Modulo per la presentazione delle osservazioni per i piani/programmi/progetti sottoposti a procedimenti di valutazione ambientale di competenza statale

ID: Codice procedura (ID_VIP/ID_MATTM): 12691

“Progetto di un impianto eolico denominato “Pitigliano” ubicato nei comuni di Pitigliano (GR) e Sorano (GR) costituito da 20 (venti) aerogeneratori di potenza nominale 7,0 MW per un totale di 140,0 MW con relative opere connesse ed infrastrutture indispensabili”

TESTO DELLE OSSERVAZIONI

Immagine 3. Cumulo di una parte di impianti eolici, fotovoltaici e geotermici industriali in progettazione ed esistenti intorno all’eolico industriale “Pitigliano”.

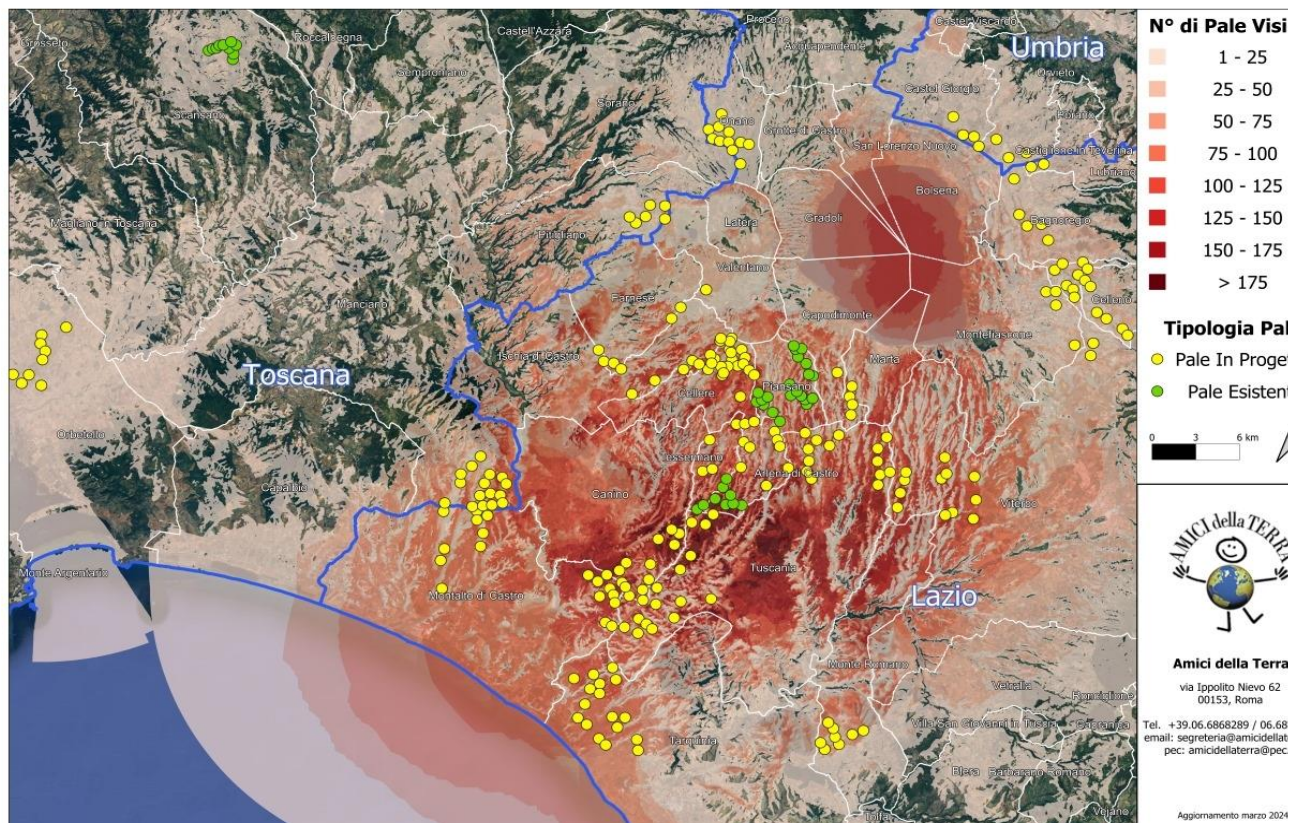
Tornando alle Linee guida nazionali, l’allegato IV dedica il paragrafo 3 agli impatti visivi e quelli sui Beni Culturali, Paesaggistici, Naturalistici e Culturali, dove viene detto che la valutazione dell’impatto visivo dovrà essere effettuata tenendo conto “**degli elementi caratterizzanti e qualificanti il paesaggio, effettuata alle diverse scale di studio (vasta, intermedia e di dettaglio...**”. Le analisi debbono non solo definire l’area di visibilità dell’impianto eolico industriale, **ma anche il modo in cui l’impianto viene percepito all’interno del bacino visivo**. Le analisi visive debbono inoltre tener in opportuna considerazione **gli effetti cumulativi derivanti dalla compresenza di più impianti**”. Nella Relazione Paesaggistica e nello Studio di Impatto Ambientale prodotte dalla proponente come già evidenziato è stato ignorato il vincolo paesaggistico di notevole interesse pubblico ex articolo 136 del Codice dei

Beni Culturali “*Ambito paesaggistico, geologico e geomorfologico dell’orlo della caldera di Latera ...*” Non vengono nemmeno citati gli impianti eolici in progetto al MASE, il “Rempillo” (6 aerogeneratori) e un altro in verifica amministrativa di 14 aerogeneratori e 72, 6 MW. Ad oggi nei territori di Pitigliano, Sorano e in quello limitrofo potenzialmente potrebbero essere insediati 40 aerogeneratori alti 200 metri e larghi 170. Ma la proponente non cita neanche altri impianti che creerebbero il cumulo e quindi maggiore impatto. Infatti, sul territorio della “Città del Tufo” (Sorano e Pitigliano) impatterebbero anche l’impianto eolico “Montarzo” di Onano con 13 aerogeneratori con le dimensioni ricordate, l’altro eolico industriale nel territorio di Valentano con sette aerogeneratori (stesse dimensioni), gli impianti di Farnese con un minieolico di 3 Torri alte 60 metri già installate in località Poggio del Crognolo e l’impianto eolico industriale “Vallerosa” (7 aerogeneratori alti 200 metri e larghi 158 metri) in procedura VIA presso la Regione Lazio. Inoltre, altri impianti del minieolico già presenti a Valentano, Cellere e Piansano e due progetti eolici industriali con le stesse dimensioni (200 m x 170 m) nel Comune di Ischia di Castro. La valutazione del cumulo non prende neanche in considerazione gli impianti industriali di fotovoltaico e agrivoltaico in progetto a Farnese, Valentano, Ischia di Castro, Cellere. L’impianto geotermico in procedura Via al MASE, progettato nella Caldera di Latera. Quindi è stata effettuata una valutazione del potenziale impatto cumulativo non veritiera a dispetto di quanto affermato dalla proponente che sostiene di aver preso in considerazione uno spazio di 10 km intorno al suo impianto per gli impatti che si creerebbero.

OSSERVAZIONE N.12

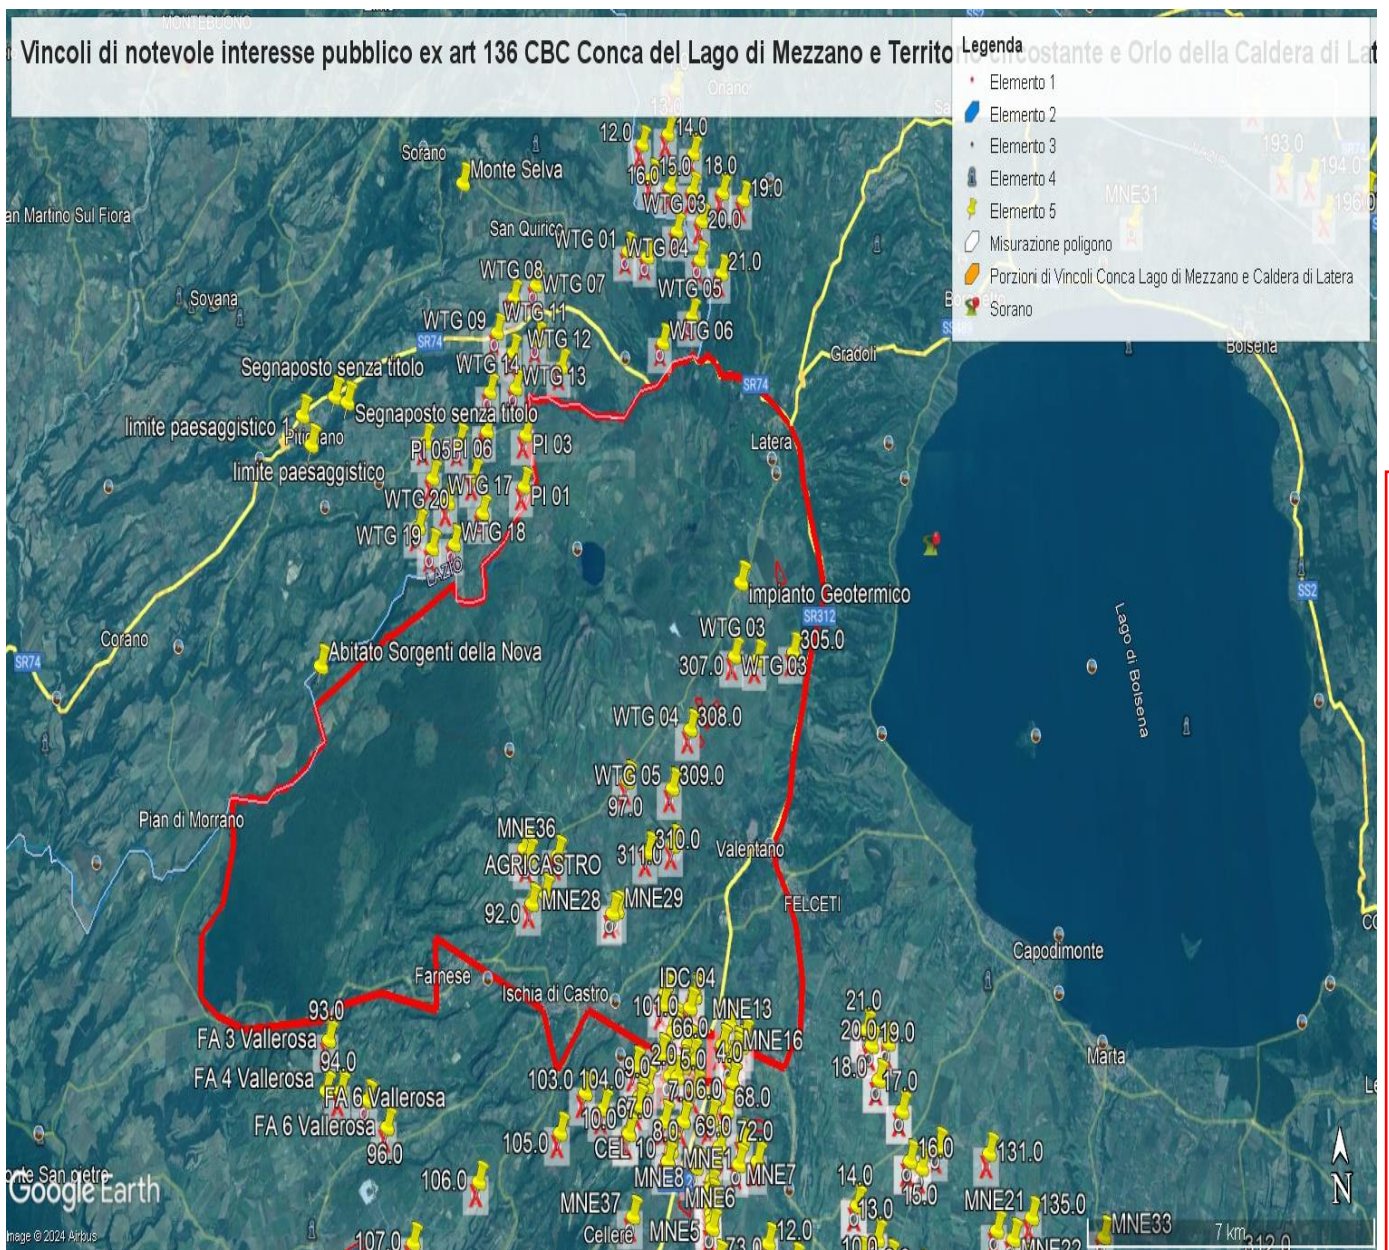
- 1) Lo studio presentato dal proponente nel "Report anemologico" si è basato su dati di parametri meteorologici estratti da un modello di rilevamento virtuale Virtual Met Mast (Vortex ERA - 5 series). Lo studio non riporta che tale modello sia stato validato con misure in sito. Una validazione del modello con misure rilevate sul posto per almeno un anno/ un anno e mezzo dovrebbe essere necessaria per garantire l'accuratezza della produzione energetica stimata.

- 2) Lo studio presentato nel "Report anemologico" riporta valori incoerenti di produzione energetica lorda e netta.
 - a. Nel paragrafo 5.2, Energy calculation, si stabilisce che usando il software Open Wind e il Wake Model Deep Array Eddy Viscosity, la produzione lorda dell'impianto risulta essere di 146,97GWh/anno, la produzione netta 143,59GWh/anno.
